Proyecto Minero
Tía María:

Despejando dudas y eliminando temores

Comentarios y Observaciones de UNOPS

Modelación de descarga de salmuera

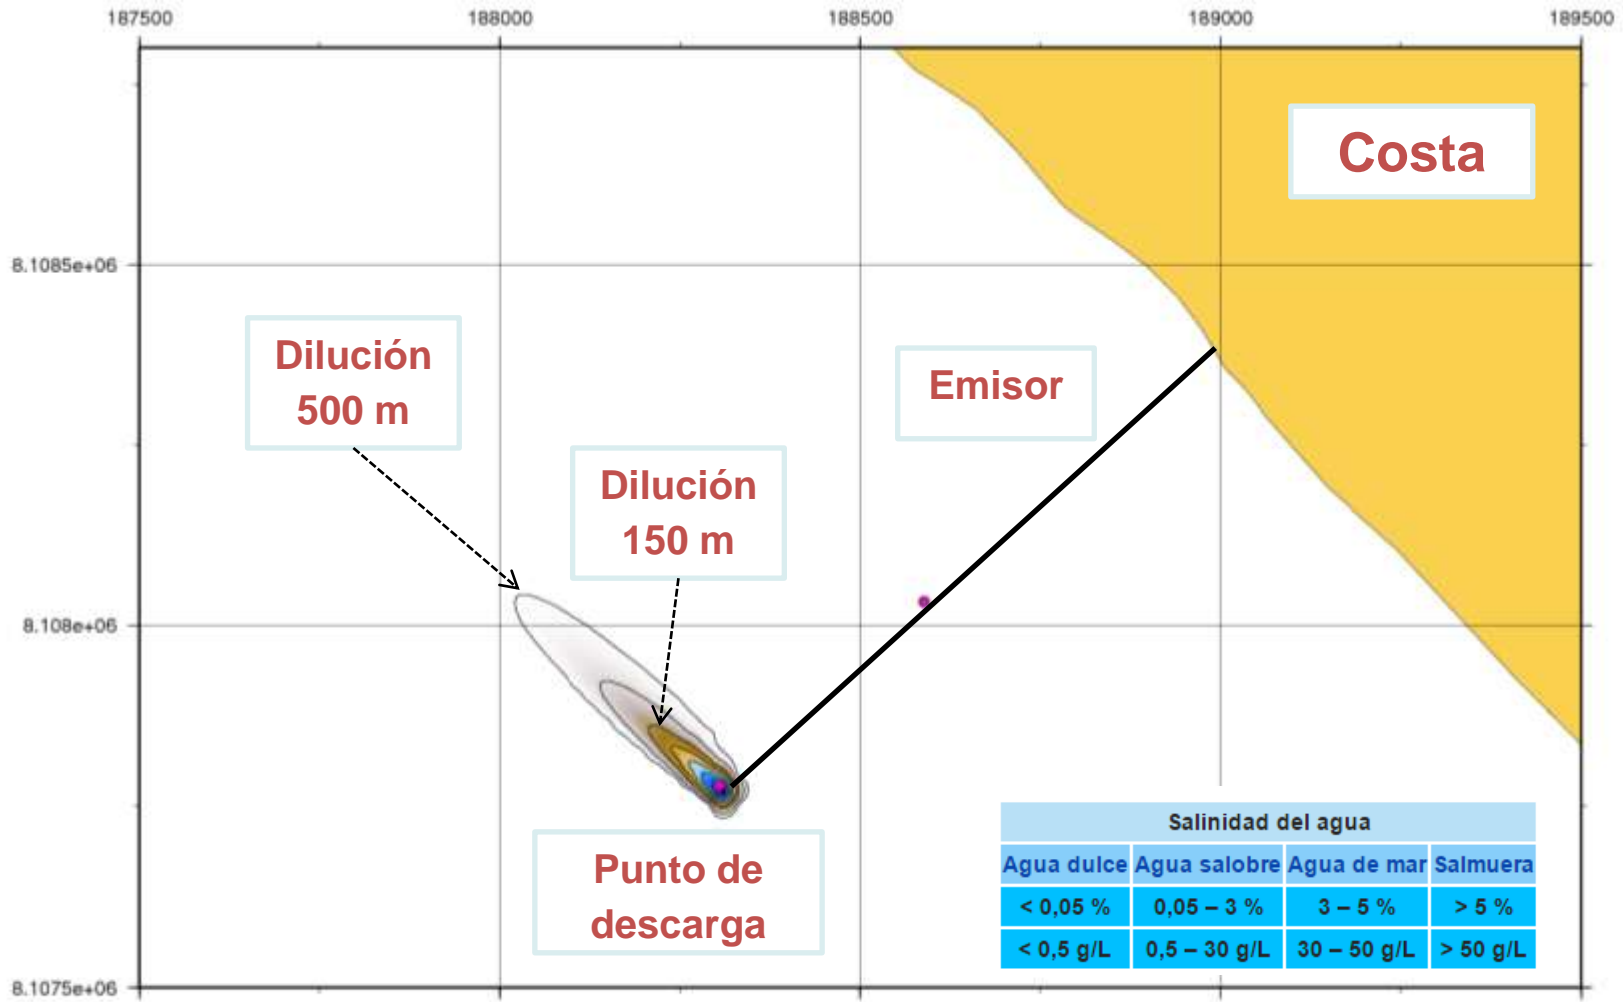
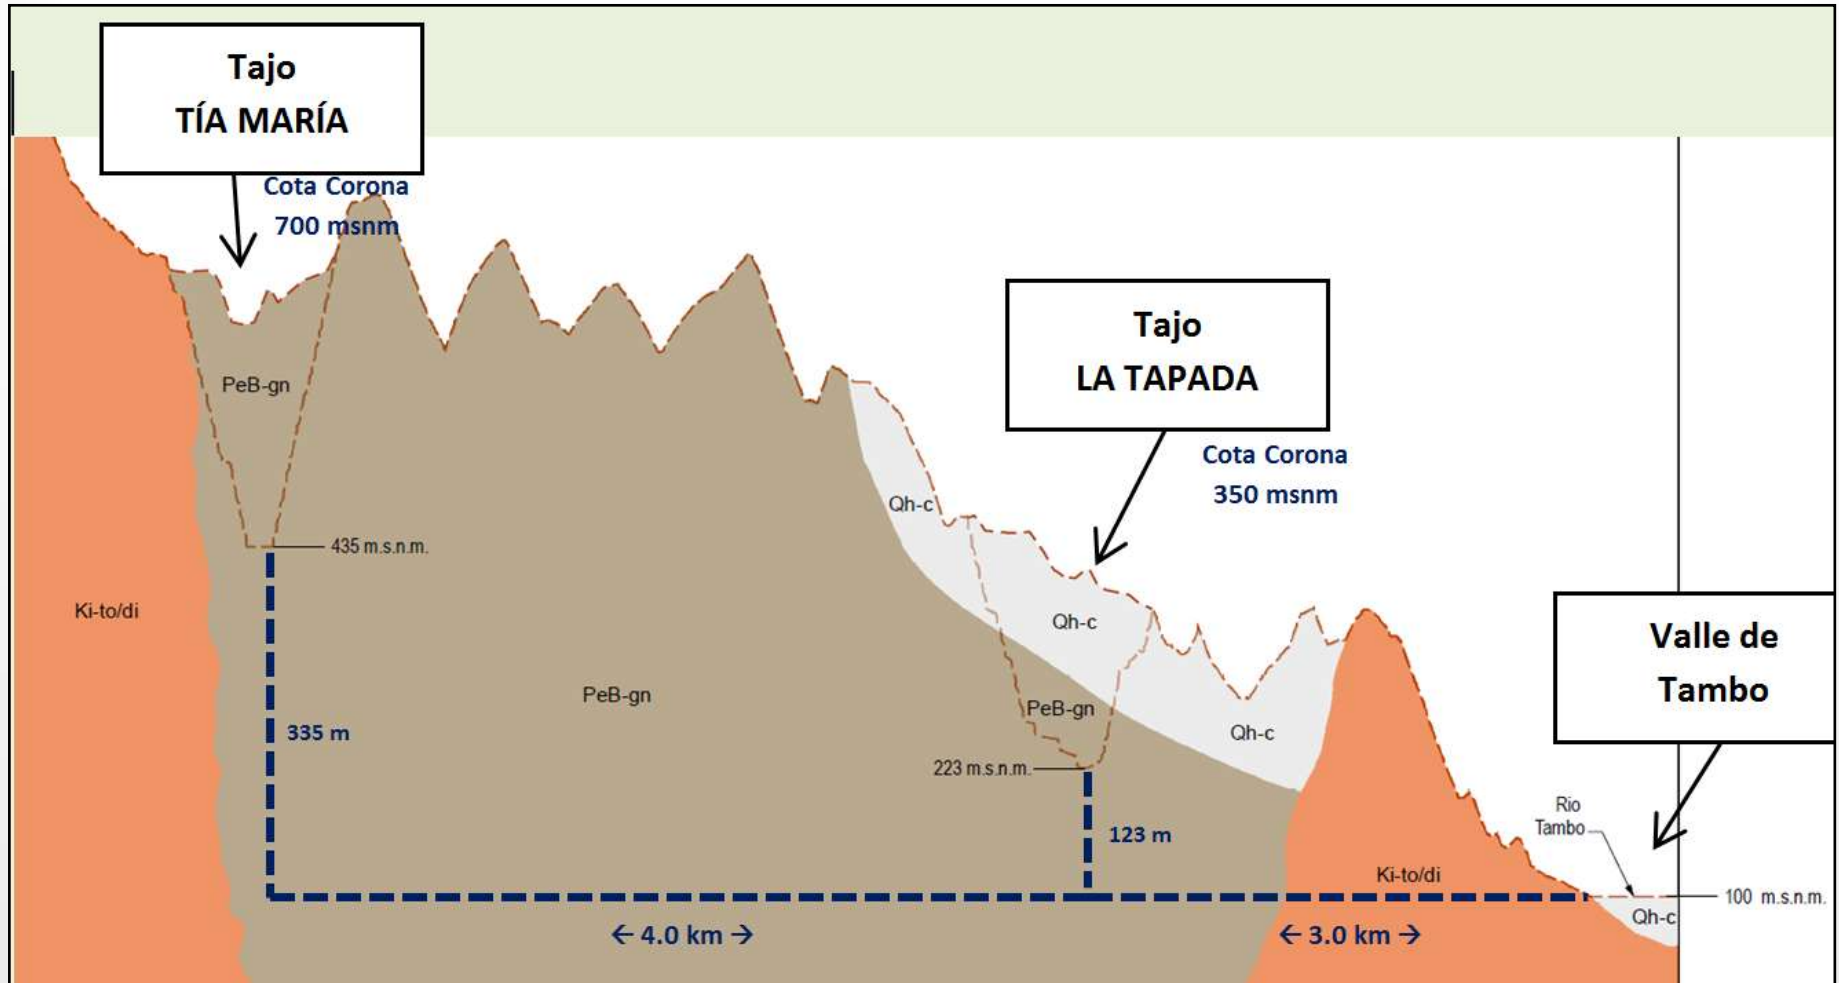
- No se contempla medidas de mitigación para evitar el impacto en el mar por la sal que se devuelve (observación 225).
- ✓ La sal se devuelve a 30 metros de profundidad y más de 800 metros mar adentro, por lo que no habría impacto al mar. Adicionalmente se cuentan con mayores puntos de monitoreo en la zona de descarga.

- ✓ La sal extraída será devuelta mediante una tubería mar adentro a 856 metros de distancia de la orilla y a una profundidad de 30 metros.
